改善箇所説明図

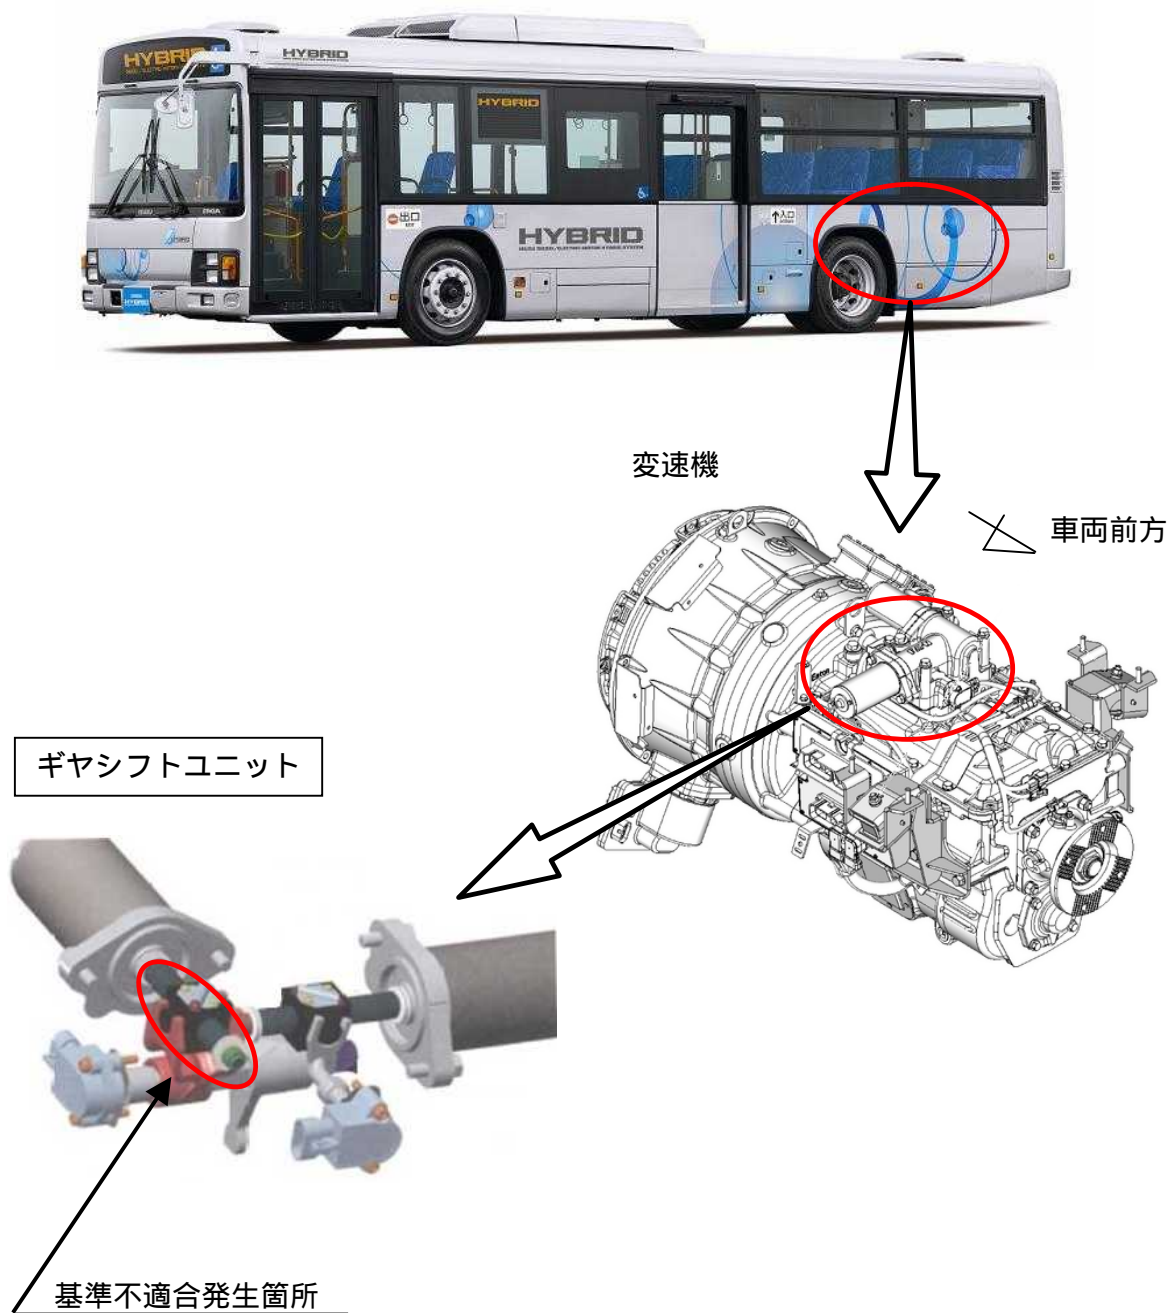
ハイブリッド仕様バスの変速機において、ギヤシフトユニット内部のボールベアリングの製造工程が不適切なため、当該ベアリングが破損するものがある。そのため、そのまま使用を続けると変速不良が発生し、最悪の場合、ギヤが固定し発進出来なくなるおそれがある。

改善の内容： 全車両、ギヤシフトユニットを良品に交換する。

識別： 運転者席左側ドア開口部のシリアルナンバープレート付近に、金色シールを貼付する。
